BULLETIN DE GARANTIE

BG24-27

DATE :	Aout 2024	SECTION : 06 ÉLECTRIQUE
EXPIRATION:	Aout 2026	
SUJET :	MODIFICATION DES CONNECTEURS DU HARNAIS

Sur les véhicules visés par ce bulletin, modifier disposition des terminaux des connecteurs du harnais et le fusible.

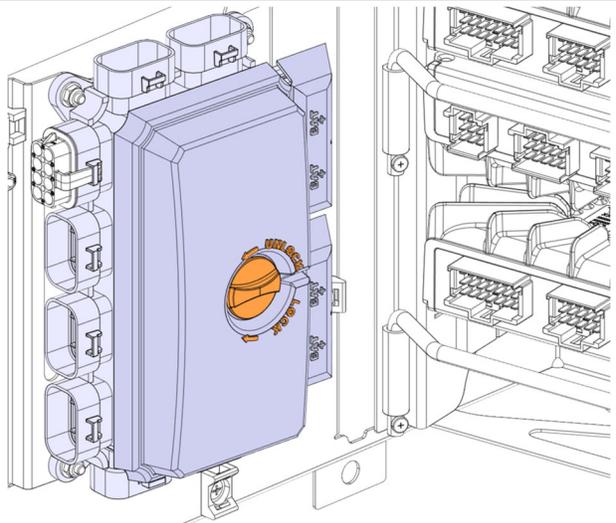
8. Remplacer le fusible F130 par le nouveau fusible 563153.

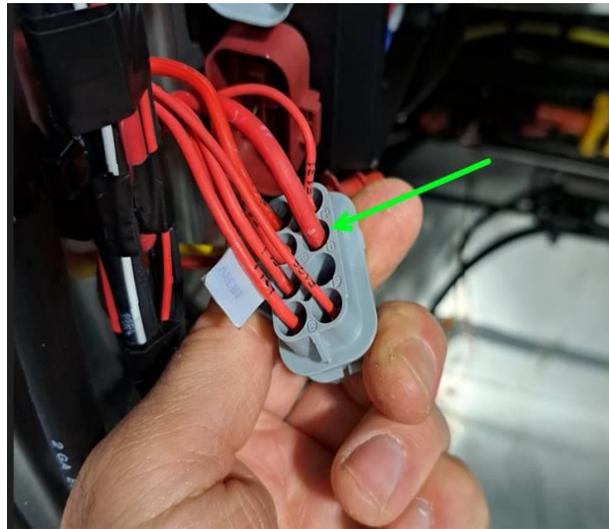
12. Extraire le terminal de la position **C** du connecteur **VECR2** (rouge).

13. Insérer le terminal à la position **G** du connecteur **VECR1** (gris).

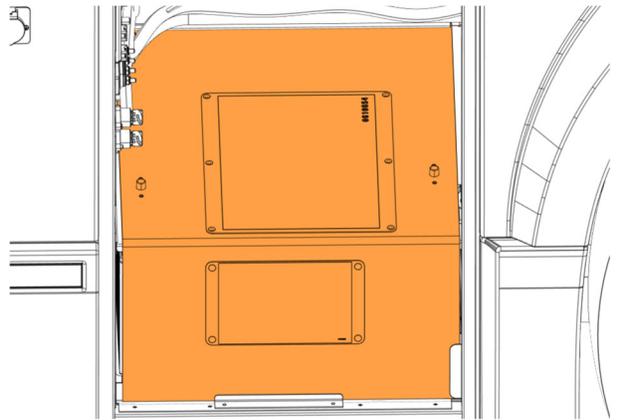
19. Modifier le décalque des composants de la boîte de jonction arrière en utilisant l'imprimante à étiquettes « P-TOUCH » :

Modifier F130: 25AMP P.RACK FAN

Modifier F145: SPARE
